Zeitschrift: **Schweizerische Bauzeitung**

Band (Jahr): **79 (1961)**

Wettbewerb für die Seeufer-Gestaltung von Biel, Nidau und Ipsach

Schlussfolgerungen und Empfehlungen

4. Preis (4000 Fr.), Projekt Nr. 19. Verfasser: **Emil Eichhorn, Arch.**, Basel-Bottmingen.

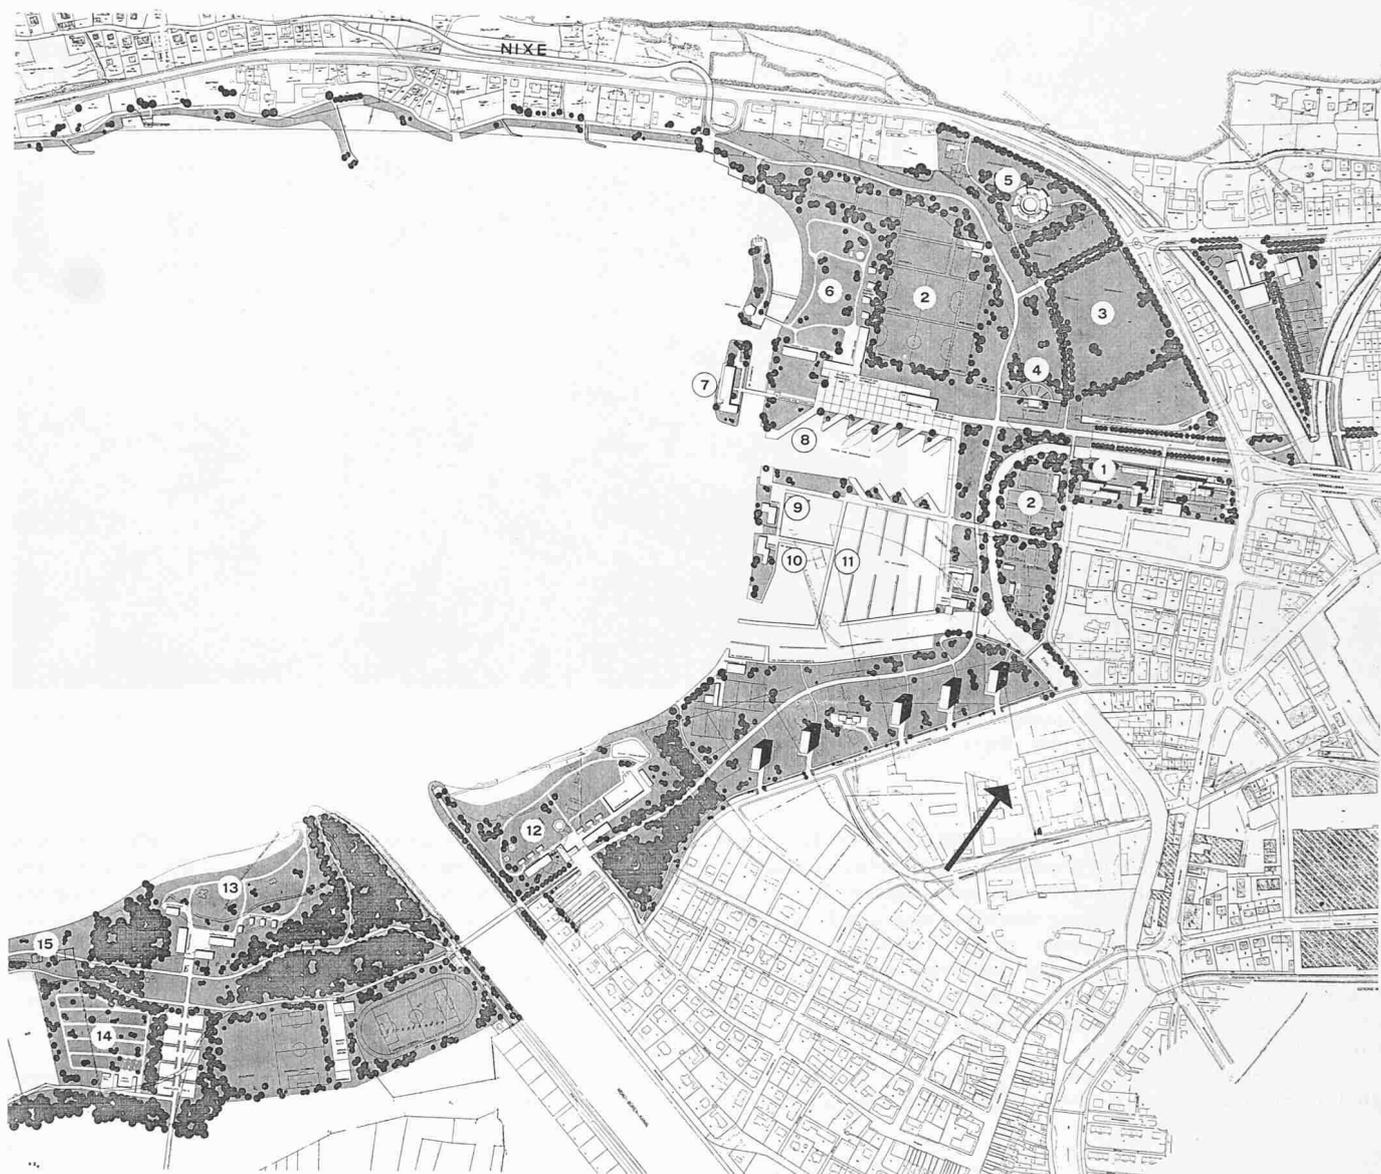
Projekt Nr. 19. Der Verfasser beschränkt sich auf die Gestaltung der Uferpartien und sucht keine baulichen und Grünverbindungen zur Stadt und zu den Gemeinden Nidau und Ipsach. Das Projekt zeigt die erfreuliche Tendenz, den Zubringerdienst durch Motorfahrzeuge auf ein Minimum zu beschränken. Für die Fussgänger ist im ganzen Planungsgebiet ein durchgehender, schön angelegter Spazierweg vorgesehen, der alle Anlagen am See erschliesst. Die Anordnung der Parkplätze in Nidau und Ipsach ist gut, dagegen ist der unterirdische Parkplatz von Biel in der Auffüllzone vor allem auch in konstruktiver und wirtschaftlicher Beziehung problematisch.

Die Einleitung der Schüss in die Zihl wirkt unnatürlich und ist in technischer Hinsicht ungünstig. Die Lage der Bootshäfen ist zweckmässig. Die Sportplätze und Spielwiesen liegen gut. Der grosse Festplatz ist etwas weit vom Seeufer abgerückt. Die beiden vorgelagerten Inselchen mit Seerestaurant und Baderestaurant überzeugen nicht. Die Gebäude behindern teilweise die Fernsicht. Positiv zu werten sind die landschaftliche Gestaltung und die Anlage des «Zentralplatzes». Die geplanten Strandbäder, insbesondere auf den Gebieten von Biel und Nidau, beanspruchen zu grosse Uferpartien, die damit für den Spaziergänger verloren gehen.

Die Lage des Gymnasiums zu nahe an der Wohnbebauung ist unbefriedigend, auch die kubische Gliederung der Bauten überzeugt nicht. Eine Bebauung nördlich des Industriegebietes von Nidau ist verfehlt. Die weiteren Bauten sind willkürlich verteilt.

Bemerkenswert ist die gute Führung der nördlichen und südlichen Uferlinien und die gelungene Erhaltung und Erweiterung des landschaftsbedingten Ufercharakters. Auch der Versuch zur räumlichen Landschaftsgestaltung ist hervorzuheben.

5. Preis (3500 Fr.), Projekt Nr. 17. Verfasser: **F. Meier-Kuenzi**, Biel, **G. Hertig**, Arch., Aarau; Mitarbeiter: **B. Gutzwiller**, dipl. Ing., Aarau.

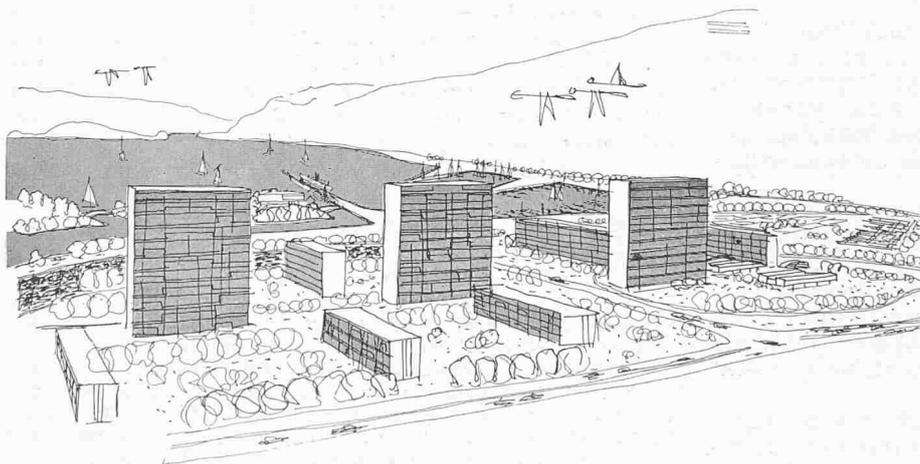
Projekt Nr. 17. Das Projekt zeigt den Versuch, die engere Verbindung der Stadt mit der Uferzone durch Zusammenlegung der beiden Bahnlinien auf einem neuen Viadukt zu erreichen. In gleicher Absicht ist eine Durchgrünung der ganzen Seebucht in der Richtungen Zentrum Biel und Schloss Nidau angedeutet. Der Fussgänger wird allerdings durch zu lange Unterführungen zum See geführt. Der Vorschlag, zwei Inseln zu schaffen, die einerseits für den Badebetrieb, andererseits für ein Seerestaurant dienen, ist beachtenswert. Das Hinausstechen der Mole in den offenen See als Schiffländte ist aus landschaftlichen und praktischen Gründen (Schwierigkeit des Anlegens bei Westwind, vermehrte Verschmutzung des Hafenbeckens) abzulehnen. Die vorgesehenen Hochbauten bilden eine städtebaulich erwünschte Ergänzung der bestehenden und schon projektierten neuen Gebäude.

Der Versuch, den Durchgangsverkehr mit dem Bahnverkehr in eine enge Zone zusammenzufassen, ist wertvoll. Die vorgesehenen Parkierungsflächen bilden dagegen unannehmbare Riegel in der erstrebten Verbindung von der Stadt zum Hafen und zwischen dem Wohngebiet und der Grünzone an der Zihl. Die Führung der Fuss- und Radwege im allgemeinen ist gut überlegt.

Die Gestaltung und der Betrieb des Festplatzes werden an der vorgeschlagenen Stelle durch die Topographie und den Verkehr erschwert. Zudem müsste der alte Baumbestand zum grössten Teil entfernt werden. Das Gebiet zwischen dem grossen Hafen und der Inselzone ist nicht gestaltet. Die Verschiebung der Mündung des Schüsskanals in den vorgesehenen Hafen muss aus wasserbautechnischen Gründen (Geschiebeablagerung) abgelehnt werden. Die ruhigen Erholungsgebiete beschränken sich auf Teile des Ufers von Vinzelz und des Strandes von Ipsach. Die angedeutete Bepflanzung der Seebucht ist ungenügend, die Möglichkeiten einer räumlichen Land-

schaftsgestaltung werden nicht ausgenützt, hingegen bemüht sich der Verfasser, genaue Bepflanzungsvorschläge der Ufer vorzulegen. Der Vorschlag für das Gymnasium ist schulbetrieblich und städtebaulich unerfreulich.

Die Gesamtkonzeption, die die Uferpartie sehr stark auflöst, nimmt zu wenig Rücksicht auf die Schönheiten und Gegebenheiten der Bieler Seebucht. Die Wirtschaftlichkeit des Projektes ist wegen der geplanten Verlegung der Bahnlinie, wie auch durch die Abgrabungen südlich der Badeinsel zur Erstellung einer Wasserzone in Frage gestellt.

7. Rang, Ankauf (2000 Fr.). Projekt Nr. 24. Verfasser: **Daniel Reist**, dipl. Arch., Bolligen; Mitarbeiter: **Rolf Halter**, stud. techn., Bern.

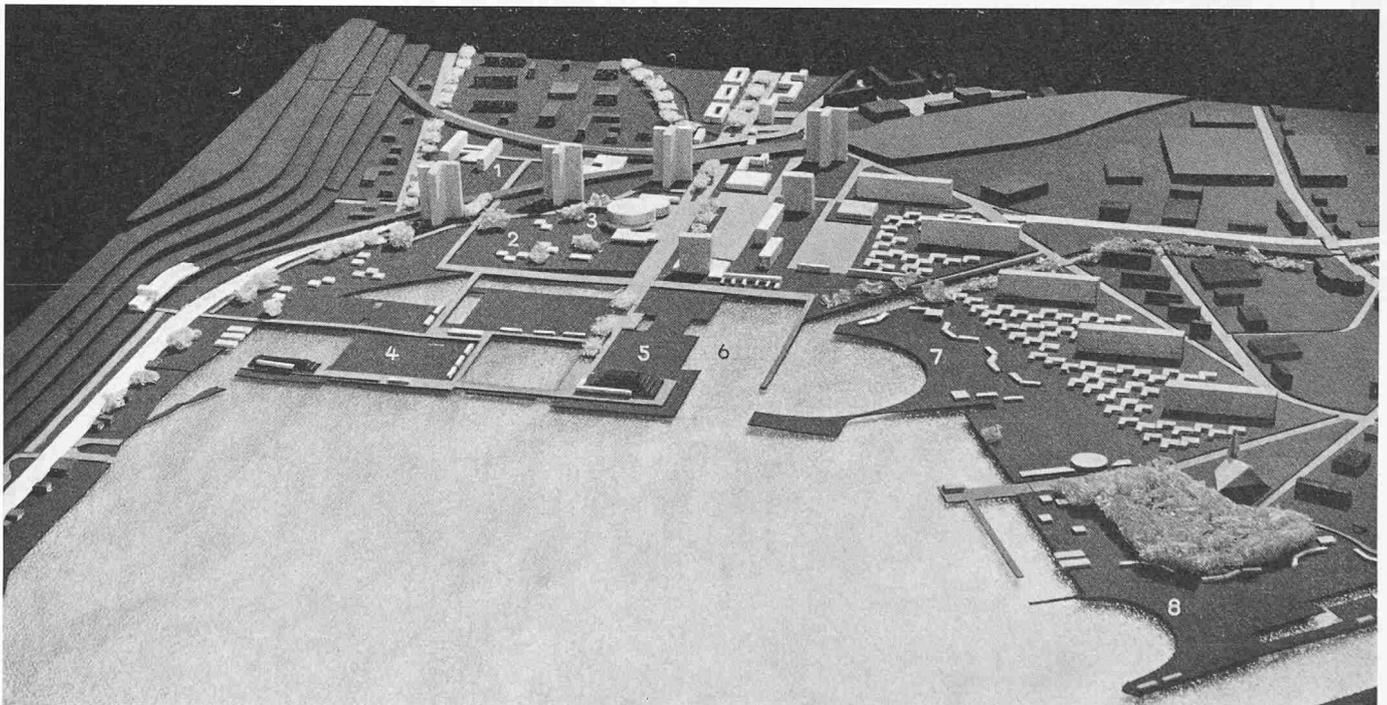
Projekt Nr. 24. Der Verfasser schlägt eine klare, einfache Verbindung von der Stadt zum See vor. Diesen Vorteil erlangt er, indem er die Expressstrasse im untern Teil der Schüss und die Durchgangsstrasse Bern-Neuenburg unterirdisch führt. Dies hat zur Folge, dass der Schüsskanal ab Bözingen verlegt und direkt in den Aarekanal nach Orpund geleitet werden muss. Zur Abnahme der in der Stadt anfallenden Wassermenge und zur Wasserauffrischung im Seebecken soll ein reduziertes Quantum im bisherigen Kanalbett dem See zugeführt werden (sep. Einleitung der Bielschüss). Die Verbindung von der Stadt zum See wird konsequent weiter über ein sog. Forum (Kulturzentrum) bis zum Festplatz am See geführt. Die landschaftlichen Gegebenheiten sind weitgehend berücksichtigt und weiter ausgebaut. Die Parkplätze sind günstig verteilt und zweckmässig angelegt. Die Zugänge zur Schifflande und zu den Bootshäfen sind klar geführt. Der Fussgängerverkehr ist in der ganzen Uferzone durchgehend gewährleistet. Die Zugänge zum Seeufer sind sichergestellt. Der Vorschlag zur Ausscheidung einer Zone für Winterbetrieb und einer solchen für Ganzjahresbetrieb ist einer näheren Prüfung wert. Die Disposition der Hafenzugänge leistet der Verschlammung Vorschub und ist deshalb ungünstig. Ein weiterer Nachteil ist die relativ ungeschützte Schifflande. Das bestehende Strandbad Biel wird durch ein Freibad vorteilhaft erweitert.

Der Festplatz liegt günstig im Schwerpunkt der Seebucht. Die vorgeschlagene Pyramide beeinträchtigt die Sicht auf die Wasserfläche.

8. Rang, Ankauf (2000 Fr.).
 Projekt Nr. 12. Verfasser:
Gerhard B. Sidler, Bauverwalter,
 Aarau; Mitarbeiter:
Hans Oehninger, dipl. Ing.,
 Aarau, **Jul. Bachmann**, dipl.
 Arch., Aarau.

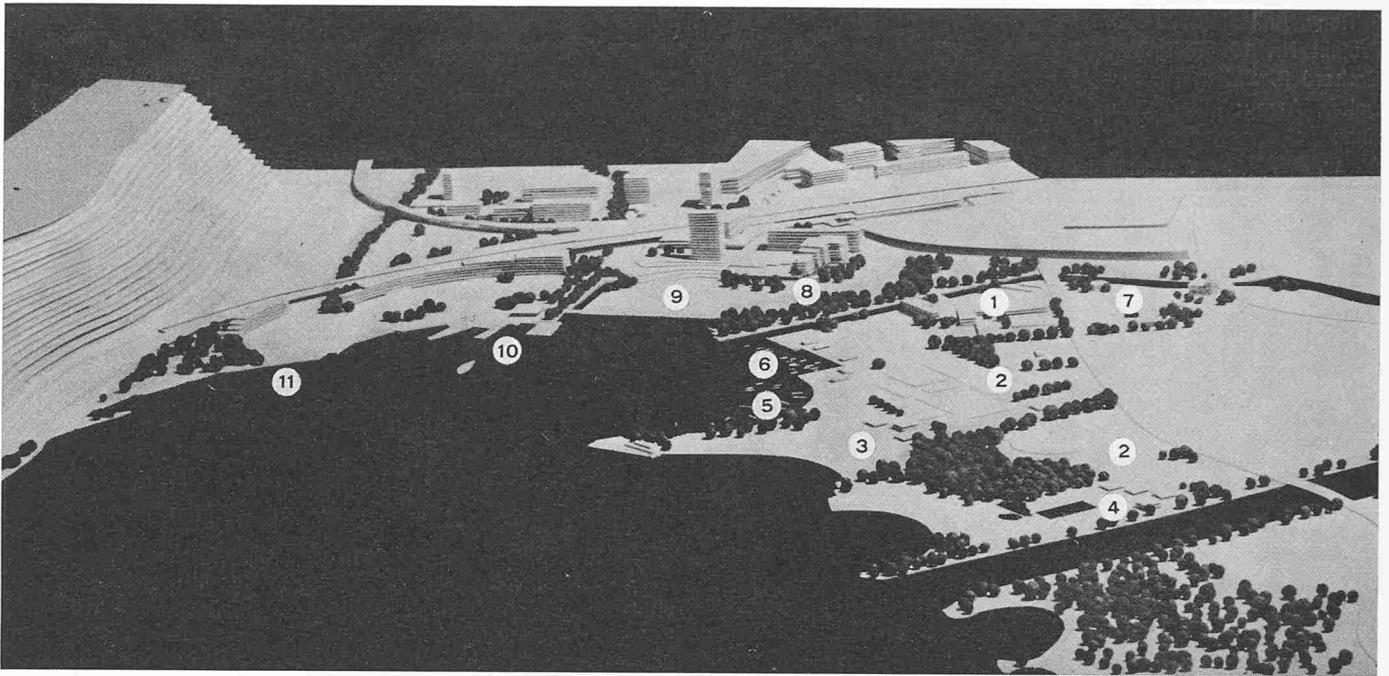
Projekt Nr. 12. Der Verfasser macht den bemerkenswerten Vorschlag, die Uferlinie ungefähr in der heutigen Führung zu belassen und der Bucht zwei Inseln vorzulagern. Dadurch bleiben die Partien, die an den See anstossen, erhalten. Die zahlreichen Buchten längs der neuen Inseln sind für den Schiffs- und Bootsbetrieb günstig. Verfehlt ist die sportliche Nutzung der kleineren Insel. Die Abtrennung des Festplatzes vom offenen See durch das vorgelagerte Strandbad ist nicht verständlich. Der Verfasser führt die wesentlichen Fusswegverbindungen zum Bahnhof, zur Pasquartallee und zur Seevorstadt kreuzungsfrei, jedoch mit grossem Aufwand, über die Verkehrsstränge hinweg. Die Anlage der sehr grossen Parkierungsflächen in den bisher schönsten Ufergebieten steht in krassem Widerspruch zum Versuch, eine Grünverbindung von der Stadt zum See zu schaffen.

Die Bauten des Gymnasiums werden um den Lauf der Schüss gruppiert, eine Lösung, die freilich nicht ausgereift ist. Der Verfasser macht den interessanten Vorschlag, das bestehende, teils überalterte Wohnquartier am See durch Hochbauten zu sanieren, um dadurch der Stadt vom See her hinter dem Grüngürtel eine neue Silhouette zu geben. Der Vorschlag, auf dem Gebiete der Gemeinde Nidau die Grünzone der Seebucht entlang der Zihl bis zum Schloss Nidau hinzuziehen, ist bemerkenswert. Eine weitere Verbindung von Nidau zur Seebucht ist zu wenig entwickelt. Auf dem Gebiete der Gemeinde Ipsach ist die Erhaltung des natürlichen Uferverlaufs mit dem angrenzenden Erlenwäldli richtigerweise erstrebt. Die starke Durchgrünung der Seebucht trägt den klimatischen Verhältnissen (Windanfall) Rechnung, nur lässt die Planung im Westen des Gymnasiums keine schützende Grünzone erkennen.

Der Durchgangsverkehr ist auf den vorgesehenen Trasses belassen. Eine Stichstrasse nimmt den Quartierverkehr bis zu den grossen Parkplätzen auf. Die Parkierung auf zwei Plätzen ist organisatorisch günstig, doch ist die Lage landschaftlich abzulehnen. Ein Fussweg führt längs der Seebucht bis zum Anfang des Nordufers (Ruderanlageplätze), aber die erwünschte Erschliessung des Nordufers für Fussgänger und Radfahrer fehlt.

Die vorgeschlagene Nutzung der Inseln ist problematisch. Das Strandbad ist an der geplanten Stelle möglich, ist aber hinsichtlich Besonnungsdauer und Windeinwirkung gegenüber der jetzigen Lage im Nachteil. Die fast ausschliessliche Verwendung der kleineren Insel für Sportzwecke, insbesondere die vorgeschlagene Anlage eines eingehegten Tennisgeländes unmittelbar an der Randzone ist abzulehnen. Die Benützung des schönen Strandbodens zu Parkierungszwecken zwingt den Verfasser, die übrigen Bieler Sportanlagen auf das Gebiet der Gemeinde Nidau zu verlegen. Die starke Beanspruchung der Uferzone durch die Strandbäder Nidau und Ipsach verkleinert in starkem Masse das öffentlich zugängliche freie Seeufer. Die projektierten ruhigen Erholungsgebiete beschränken sich auf kleinere Teile des Strandbodens, auf das Erlenwäldli Nidau und das Erlenwäldli Ipsach. Auf grosse Veranstaltungen und Ausstellungen ist zu wenig Rücksicht genommen.

Die Gesamtkonzeption stellt einen anregenden Vorschlag zur Lösung der gestellten Aufgabe dar und zeichnet sich durch die frei vorgelagerten Inseln, die zahlreichen gut durchfluteten Hafenbecken und die Durchgrünung der Seebucht aus. Dagegen lässt der Entwurf die bewusste Gestaltung eines Schwerpunktes am See vermissen. Die Realisierung ist wirtschaftlich möglich. Die sehr langen Uferlinien bedingen allerdings einen vermehrten Unterhalt. Die Darstellung des Planes 1:1000 ist zu fragmentarisch und sagt über verschiedene Einzelheiten zu wenig aus.
